ITINERARIO NAPOLI – BARI
 RADDOPPIO TRATTA CANCELLO – BENEVENTO
 II LOTTO FUNZIONALE FRASSO TELESINO - VITULANO
 1° LOTTO FUNZIONALE FRASSO - TELESE.
 2° LOTTO FUNZIONALE TELESE - SAN LORENZO.

INTEGRAZIONI RICHIESTE ALLA VERIFICA DI OTTEMPERANZA ALLE PRESCRIZIONI DELL'ORDINANZA N.25/2016 (IDVIP 3706) E AL PIANO DI UTILIZZO TERRE (IDVIP 3716)

Il presente documento intende fornire i dovuti approfondimenti richiesti dalla Commissione Tecnica di Verifica dell'Impatto Ambientale – VIA e VAS, di cui alla nota prot. *M_amte.CTVA.REGISTRO UFFICIALE.U.0004195.11-12-2017*, al fine di completare le due procedure di valutazione IDVIP 3706 - Verifica di Ottemperanza e IDVIP 3716 - Piano di Utilizzo Terre ex DPR 120/2017 in ottemperanza alla prescrizione n. 26 dell'Ordinanza n. 25/2016.

Figura 8 - Impianto di fasce arboreo-arbustive su aree liberate dalla dismissione della linea

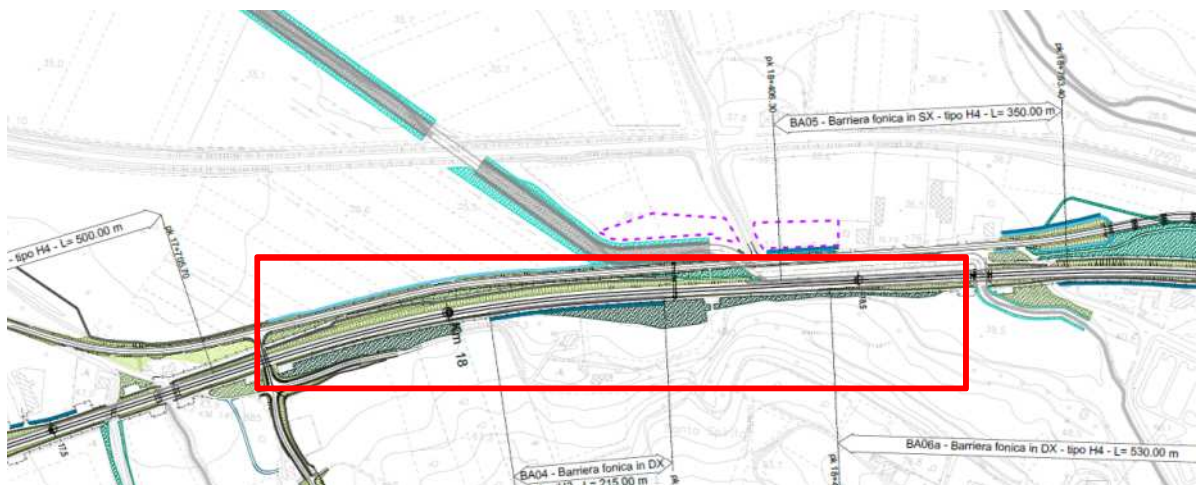
Con riferimento agli allegati degli interventi di mitigazione e compensazione relativi ai tratti dismessi, si ritiene poco chiaro e non esaustivo l'elaborato fornito su ambedue i lotti, si richiede quindi di precisare su planimetrie dedicate (e in scala adeguata) i tratti dismessi (corredandoli da un dossier fotografico di dettaglio e da fotosimulazioni specifiche) definendone le caratteristiche ambientali, le proposte di intervento distinte chiaramente tra le semplici mitigazioni e le opere di compensazione (ad esempio a percorsi turistici ciclo/pedonali o quant'altro) proposti alle amministrazioni territoriali competenti, completate da schede tecniche e dettagli d'intervento.

- Nei tratti in cui la nuova linea si sovrappone parzialmente alla linea storica, il sedime di quest'ultima è stato ricompreso tra le aree occupate dalle opere a verde previste a compensazione e mitigazione dell'opera, riconfigurandole attraverso l'impiego della compagine vegetazionale impiegata nei moduli progettati, già riportati nella presente relazione integrativa.
